# 水栓金具\_外観類似品情報

No. R-033

件名 TK680型 上げ吐水と下げ吐水の違い

<前期品：下げ吐水>  
(画像はTK680型)

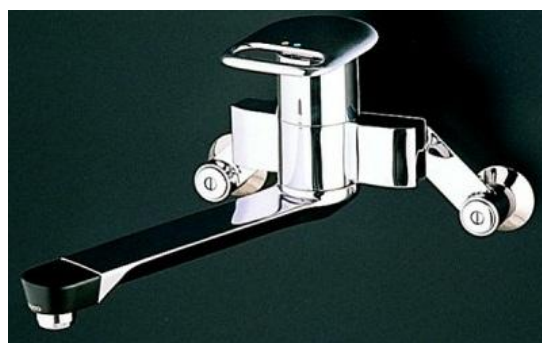
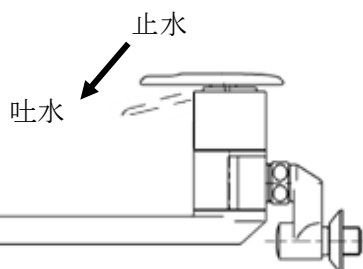
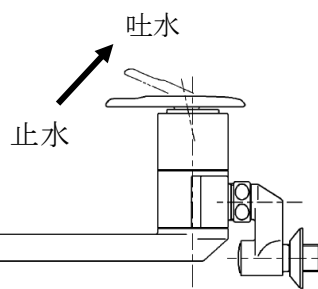
止水時のハンドル位置が異なります。

レバーハンドルを下げると水が出ます。

レバーハンドルを上げると水が出ます。

- ・前期品と後期品ではバルブカートリッジの互換性はありません。
- ・前期品、後期品共に補修・修理の対象となる製品の補修用性能部品の供給期間を終了しております。製品一式でのお取替えをご検討ください。
